# LE DEFFEND SOLAIRE ENERGIE

**MEMOIRE EN REPONSE AUX OBSERVATIONS EMISES  
PAR LE PARC NATUREL REGIONAL DES ALPILLES**  
sur l'autorisation de défrichage et le permis de  
construire (au titre des PPA) du projet photovoltaïque dit  
Deffend d'Alleins, commune de Lamanon

**Parc solaire Le Solaire Deffend Energie**

Janvier 2022

**Localisation des projets pris en compte pour les effets cumulés et les territoires vitaux de l'Aigle de Bonelli**

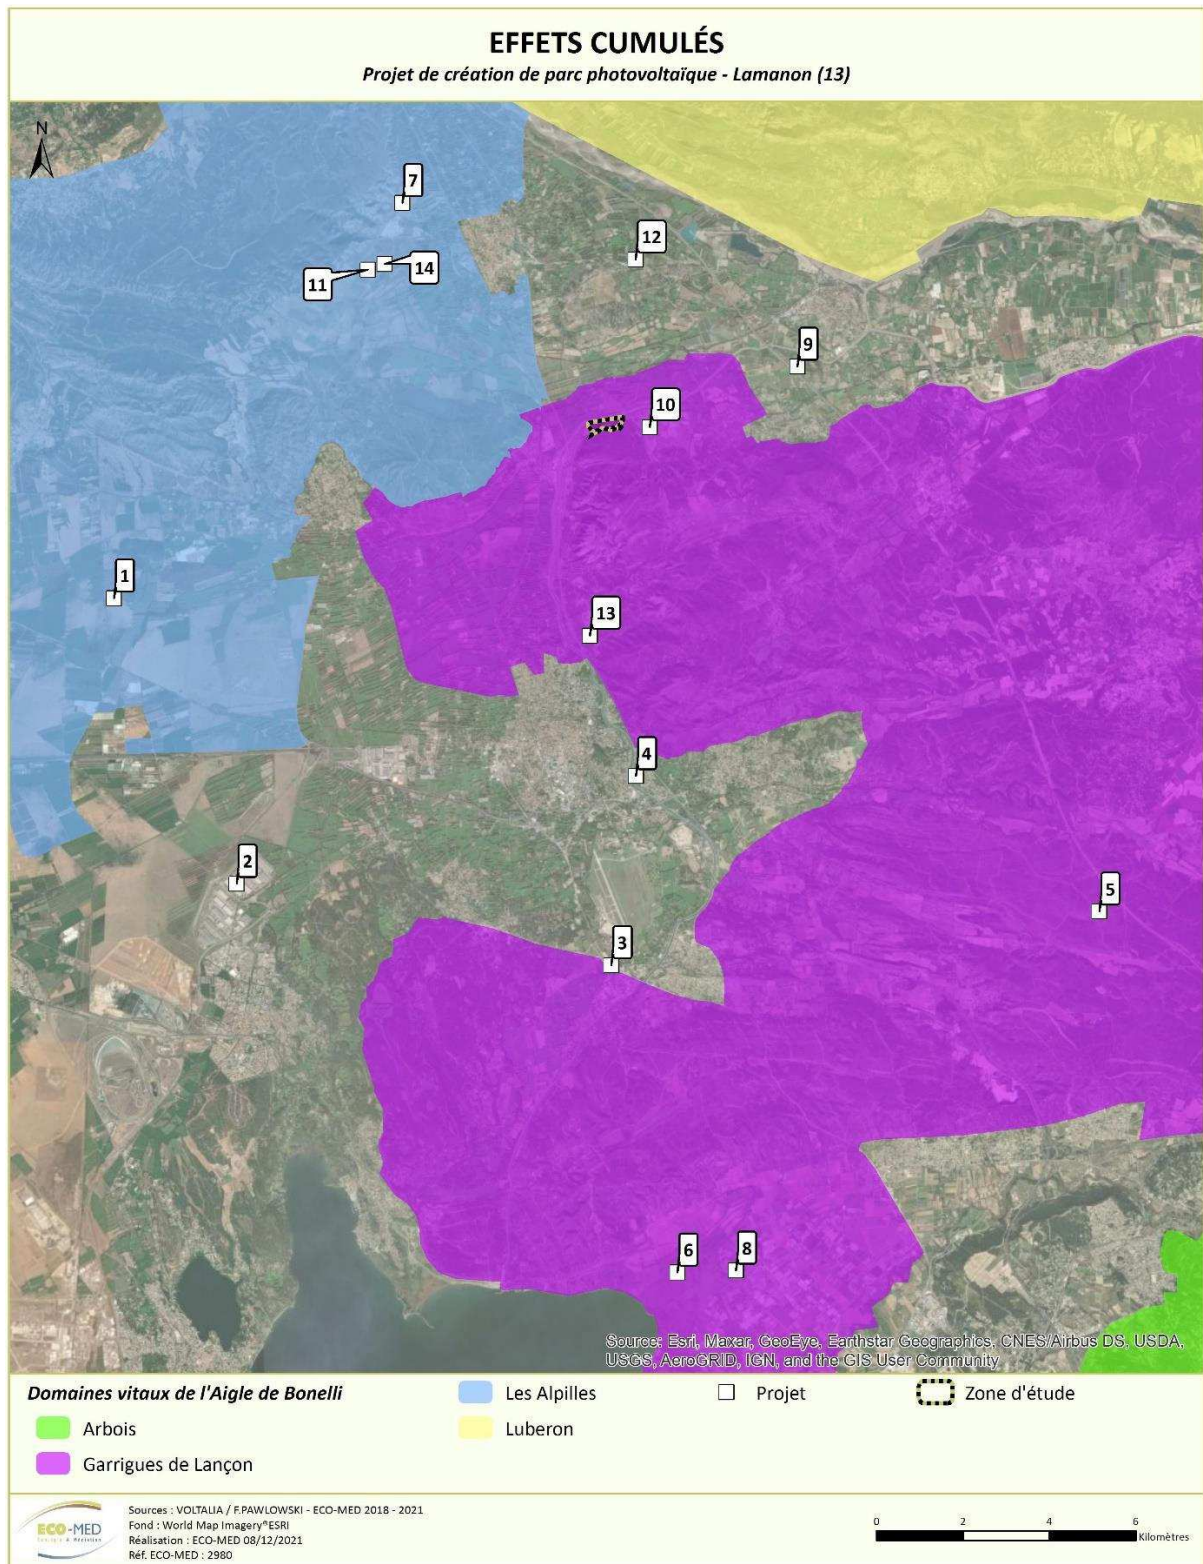
- *Le PNRA souligne que ce projet vient se cumuler à 5 autres projets totalisant une surface de 105 ha, tous s'incluant dans les domaines vitaux de l'Aigle de Bonelli, faisant ainsi naître un effet de cumul sur la perte d'habitat pour cette espèce. Le PNRA estime*

*que le cumul d'effets des autres projets est sous-évalué au regard des pertes cumulées d'habitats de reproduction et d'alimentation pour un grand nombre d'espèces d'oiseaux inscrites à l'annexe I de la Directive Oiseaux et de chiroptères inscrites aux annexes II et IV de la Directive Habitats-Faune-Flore. Il fait part que certains projets sont absents de l'analyse et que des mesures supplémentaires doivent être prises si nécessaire.*

Dans la carte présentée ci-après, les numéros de 1 à 10 font référence aux projets déjà pris en compte dans le VNEI (p. 234 et suivantes). Les numéros 11 à 14 font référence aux nouveaux projets répertoriés :

→ La carte suivante localise les différents projets pris en compte dans l'analyse des effets cumulés (à la fois ceux déjà pris en compte dans le VNEI et ceux ajoutés ci-dessus dans cette note), ainsi que les domaines vitaux identifiés dans le cadre du PNA Aigle de Bonelli.

Comme cela est visible, six projets concernent le domaine vital concerné par le projet. Un projet est construit et n'est plus à prendre en compte dans l'analyse (n°13), un projet a fait l'objet d'un avis tacite donc aucune information relative au milieu naturel n'est disponible (n°3) et un projet concerne des serres agricoles en milieu agricole intensif qui ne présente aucune naturalité (n°8). Ainsi, ces trois projets ne présentent pas d'effet cumulé.

Ainsi, seuls 3 projets sont retenus, le n°5 (carrière à La Barben), le n°6 (PV à Font-de-Leu) et le n°10 (PV Alleins). Toutefois, ce dernier projet étant déjà construit, il ne devrait normalement pas être pris en compte dans l'analyse des effets cumulés, mais étant porté par le même Maître d'Ouvrage, il est tout de même, et cela à titre exceptionnel et dérogatoire à la législation, intégré à l'analyse. Ces 3 sites ont été analysés dans le VNEI, et aucun complément n'est à ajouter ici. Pour rappel, les conclusions du VNEI :

Quatre projets concernent le domaine vital voisin, celui des Alpilles. Les projets n°1 et n°7 ont été analysés dans le VNEI, et aucun complément n'est à ajouter ici. Les projets 11 et 14, ajoutés ci-avant, vont impacter le couple nicheur d'Aigle de Bonelli d'Orgon, qui n'exploite que le massif des Alpilles et la plaine agricole de Sénas pour s'alimenter, et ne s'éloigne pas autant de son site de reproduction pour venir exploiter le secteur de la zone d'étude. Ainsi, aucun effet cumulé n'est à retenir avec ces projets situés au sein du domaine vital voisin des Alpilles.

A noter que quatre projets (n°2, 4, 9 et 12) sont situés en dehors des domaines vitaux identifiés et n'auront pas d'impacts ni d'effet cumulés sur ceux-ci.
